**מכרז מס' 5/2022 לפינוי סחף והעמקת אפיק נחל הירקון (להלן: "המכרז")**

**הודעה לקבלנים מס' 2 – תשובות לשאלות הבהרה**

**תרשים סכמתי**

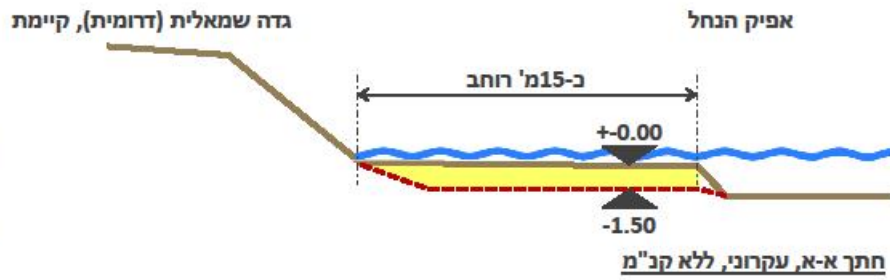
מס"ד	מספר העמוד והסעיף במכרז	נושא/שאלה	הבהרה
1.	סעיף 1.1 למסמך א' (מידע והוראות למשתתפים) וסעיף 2.1.9 למסמך ב' (החזזה)	תיאור העבודות	העבודה כוללת העמקת אפיק הנחל ברצועה ברוחב של כ-15 מטר לאורך הגדה השמאלית של הנחל בקטע שבין גשר הברזל לחניון מול רח' ירמיהו (במוצא הניקוז מתחת לחניון מול רח' ירמיהו). מצ"ב תרשים סכמתי של המקטע המיועד לביצוע העבודה להתרשמות בלבד.
	סעיף 1.1 למסמך א' (מידע והוראות למשתתפים) וסעיף 2.1.9 למסמך ב' (החזזה)	האם העבודות כוללות גם עבודות בתוך מעגן דניאל?	העבודות נשוא המכרז אינן כוללות גם את מעגן דניאל. קבלנים המעוניינים בעבודות במעגן דניאל רשאים לפנות ישירות למנהל מרכז דניאל בכדי לקבל פרטים.
